関東農政局管内外部技術者活用業務 三方原用水二期地区 設計業務打合せ（第2回） 議事概要	
開催日時：令和3年2月22日（月）13:30～14:50 場 所：WEB 会議	
冒頭、「令和2年度 三方原用水二期農業水利事業 導水幹線水路実施設計業務（導水幹線水路仮廻水路検討）」を受注する株式会社 ジルコ（以下、「ジルコ」という）より、令和2年1月27日（水）に開催した設計業務打合せ（第1回）等を踏まえた具体的な検討結果について説明が行われた。説明内容に対する外部技術者等との間の意見交換の主な概要は以下のとおり。	
（1）推進工の施工時間帯等について	
畔高部長	推進工事は昼間施工で考えているのか。
三方原事業所	現段階ではそのように考えている。
畔高部長	p3の「③検討事項」において、中押し工法や推進の線形などについて更に検討が必要といった旨の記載がある。これらは本設計業務で見直すとの意味か。
三方原事業所	本業務においてこれら事項について整理し、設計に反映する方向で検討しているという意味である。
（2）振動・騒音について	
安井部長	硬質地盤クリア工法について、メーカーのカタログ値を基に設計が行われている。他方、自分（安井氏）も硬質地盤クリア工法の施工経験があるが、その際は30m程離れた場所でも下から突き上げるような振動が「音」として住民に伝わり、地元説明を通常よりも丁寧に行った。硬質地盤クリア工法により発生する振動は、玉石などの大きさや硬さなど地盤状況や施工状況によって大きく増減すると思料。施工段階において、振動の発生状況を実測し、対応策を考えないといけない場面が出てくる可能性が高いと考えるので、工事発注段階における特記仕様書作成の際は配慮いただくと良いのではないかと考える。 また防音壁は、地上部の防音に対しては効果があるが、地盤下で発生する振動には対応できない。少なくとも資料中の防音壁に関する表現については見直す必要があると思われる。
ジルコ	了解した。

外部技術者からの助言及び対応方針一覧（三方原用水二期地区：第2回設計業務打合せ）

令和2年度 三方原用水二期農業水利事業
導水幹線水路実施設計業務(導水幹線水路仮廻水路検討)

外部技術者指導第3回資料

振動・騒音 工法比較

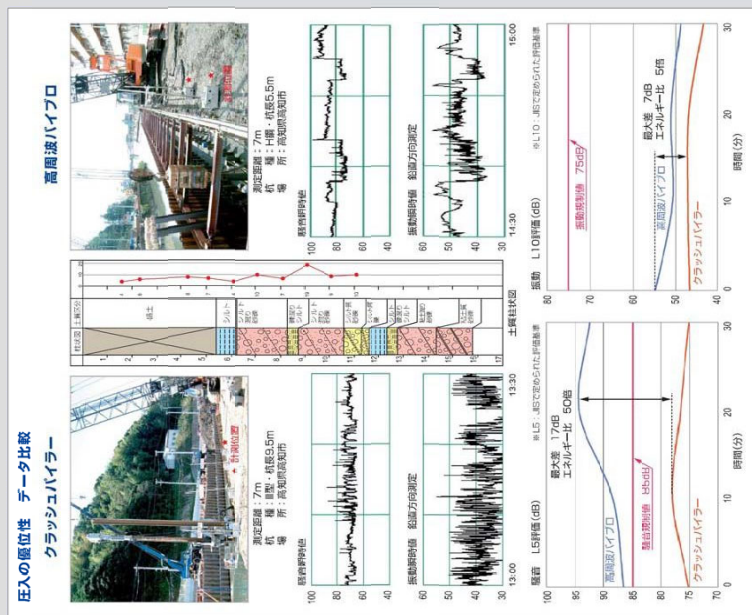
施設名	項目	助言内容	施工時の留意点への対応方針
仮廻水路	硬質地盤クリア工法	推進工の立坑や一部開削区間で使用する硬質地盤クリア工法は、硬質な玉石を含む地盤で施工すると大きな振動や騒音が発生するので、周辺宅地等への影響について留意する必要がある。このため振動・騒音の抑制対策の検討や地元説明等による住民からの理解が必要。	硬質地盤クリア工法は振動、騒音測定実績から高周波バイブロよりも小さく、約7m離隔位置において振動、騒音ともに規制値以内に十分収まることが確認されています。安全のため宅地がある場合は宅地側に防音壁を計画します。
		既設構造物に近接して硬質地盤クリア工法を実施する場合、掘削深が深いほど排土量が増え、矢板の背面側の地盤沈下や構造物の沈下を起こすおそれがある。既設構造物との適切なクリアランスを確保するため、矢板の施工位置の検討を行っておくことよい。また、硬質地盤クリア工法を行う専門業者は限られるので、専門業者に相談してはどうか。	硬質地盤クリア工法の開発メーカーに確認したところ、沈下等の計算は難しいが、これまでの実績から既設との離隔は1m以上を推奨しているとのこと、一部路線線形を修正しました(添付図P1.3)

- ・既設水路との併設区間は既設との離隔を0.5m以上としていたものを1m以上に改めます。
- ・立坑及び鋼矢板区間の宅地側に防音壁を計画します。

4. 偏土圧が生じる水路の安定計算

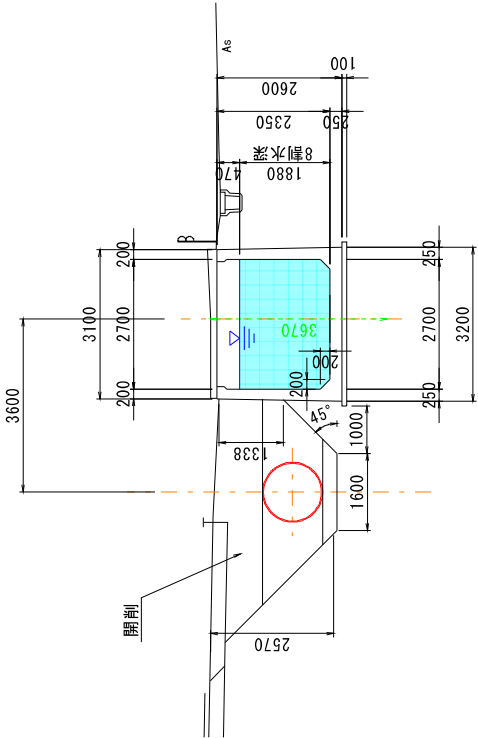
施設名	項目	助言内容	実施設計における対応方針
仮廻水路	推進区間	推進工法は色々な種類があるので、工法の採用理由や選定根拠を明確に整理しておく必要がある。その際、土質条件や曲線区間の有無などの現場条件も工法選定の上で重要な要素になるので、選定理由と併せて整理しておくことよい。	推進工の選定理由を整理しました（資料P3～5）。専門業者からの聞き取りでに推進工は曲線、粒径等から泥水工法が可能とのことです（資料P3）。
		推進工法における機種選定は、①施工対象が硬い地盤であることと②路線上に曲線区間があることを踏まえるとよい。本地域の地盤は玉石も含んでおり、施工精度の確保が課題になる。これについて専門業者に相談しておいてはどうか。	推進の際は姿勢検出装置や水レベル計を使用し、リアルタイムでの測量方法を検討します。また設計曲線に対応可能な掘進機の検討を行います。
		推進工では容易に設備や機械の入替はできない。事前に推力について十分に検討し、推力不足にならないよう留意することが重要。	推力の計算を行い、推進機、管種選定等を行います。
		発進立坑が住宅地等に近接する場合、騒音が問題となるので騒音対策を検討しておくことよい	立坑の宅地側には防音壁を計画します。施工は昼間施工を基本とします。
		本来であれば立坑ごとにボーリング調査を行うことが望ましいが、当該地の地盤条件等を検討し既往のボーリング調査結果を活用できるのであれば、これ以上は不要との判断もある。	ボーリング調査は分水工地点で行われており、ほぼ同じ土層構成なので、近傍の柱状図を使用して大きな問題はないと考えられます。
		地下工事により陥没等が発生している地域は、昔の河川が埋め立てられた地域であるというような指摘もされているので、予め古地図等で開発前の旧地形を調査しておくことよい。	古地図については確認してみます。
		本編 p 19 の 11-11 断面は矢板を設けず開削する計画になっているので、既設構造物への影響が懸念される。同構造物の安定性について検討を行うことよい。	水路の安定計算を行ったところ、片側掘削を行った場合でも支持、転倒、滑動は許容値に収まり、安全であることを確認しました（資料P7）。

下図のように水路脇で開削を行う場合、水路に偏土圧がかかることから、水路の安定計算を行った。

安定計算は、土地改良設計基準「水路工」P.328「7.8.3 偏土圧の生じるフルームの安定計算と部材設計の留意点」の項に基づき、転倒、滑動、地盤支持力について検討を行う。

- ・地盤支持力に対する検討の結果
算出された最大地盤反力 34.874(kN/m²)が、設定されている許容支持力 44.468(kN/m²)以下のため。
..... OK
- ・転倒に対する検討の結果
算出された偏心距離 0.166(m)が、基礎面の長さ 3.200(m)の1/6 以下にあるため。
..... OK
- ・滑動に対する検討の結果
滑動に対する検討で計算された安全率=1.770が、設定された安全率=1.500以上となるため。
..... OK

5号分水工

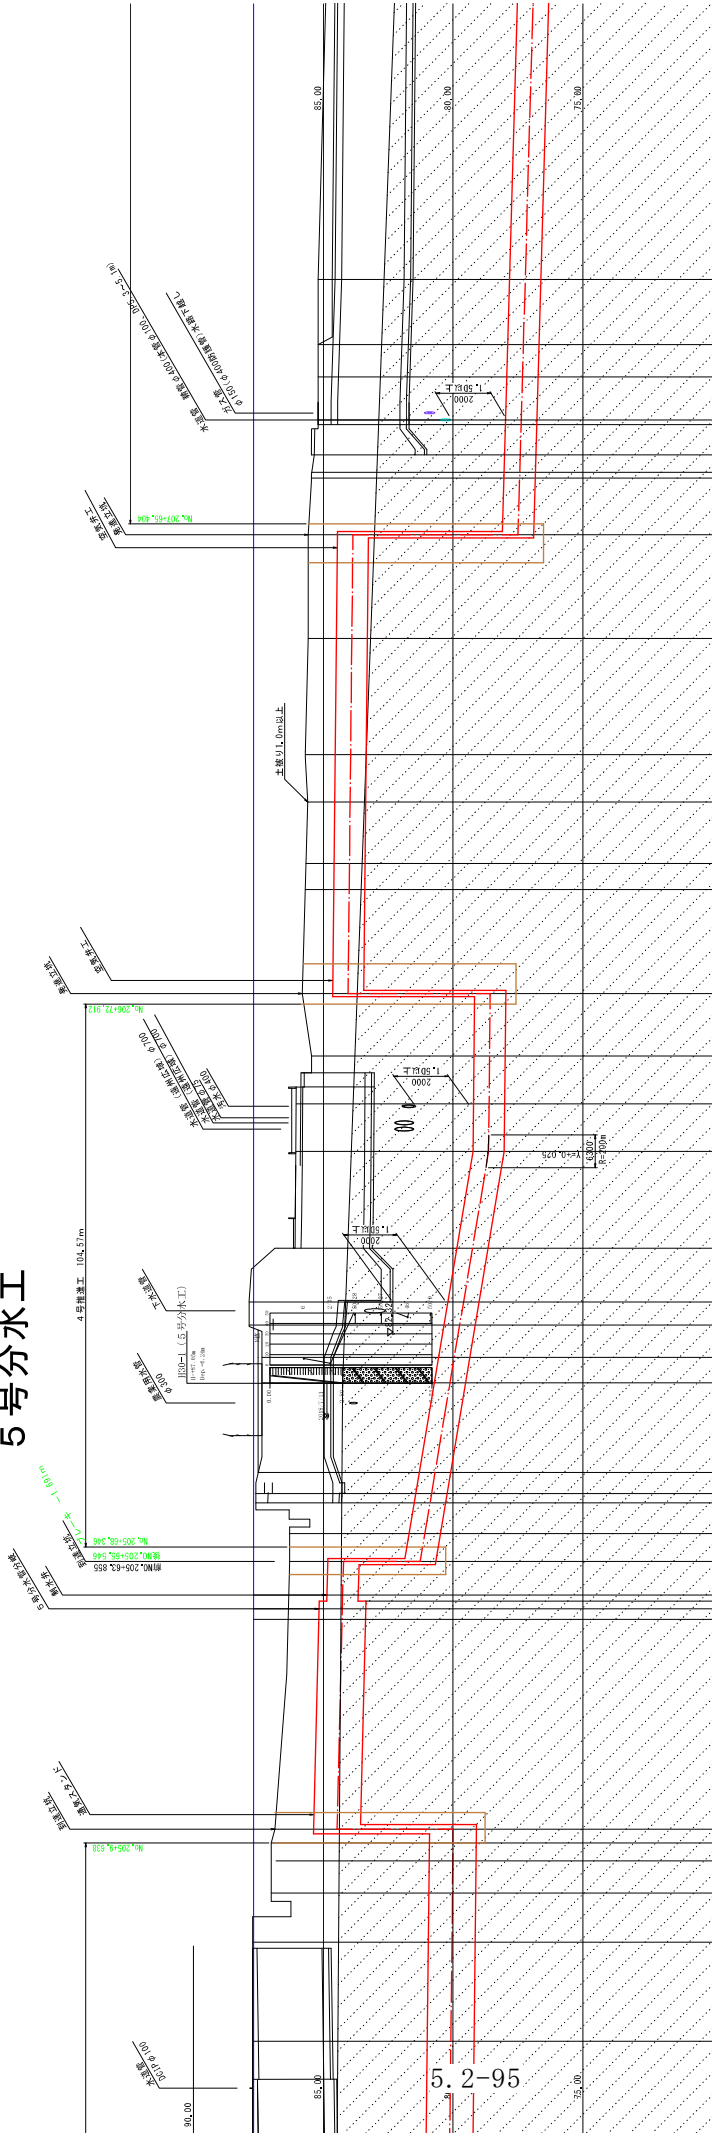
仮廻水路	推進区間と開削区間の接続部	5号分水口付近の推進工区間と開削工区間の接続部分では、水路底高が変わるため、これに伴う管路のすりつけが必要となり工事費がかかる。経済性を考慮し、推進工区間を5号分水口まで延伸してはどうか。	工事費だけを考慮すると、ご指摘のとおり推進工区間を延伸した方が有利となりますが、他方で、維持管理の際に施設管理者である土地改良区が10m程降りて作業を行う必要が生じたため管理負担が非常に大きくなる。管理面も含めて検討を行い、管渠と開渠を併用する設計としたところです。(添付図P19(5号分水工構造図参照))
	共通	電柱や高架線など支障物件の位置は予め図面等で整理しておくこと。 推進工と開削工のコスト比較をする場合、開削工に係る仮設ヤードの費用も含めて比較検討すべき。	架空線状況図を作成し、電柱の移設を検討しました(添付図P13～17)。 仮設ヤード造成費(表土はぎ・復旧や工事用道路設置撤去費)を追加し、再整理しました。方針は変わりませんでした(添付図面P3、5)。
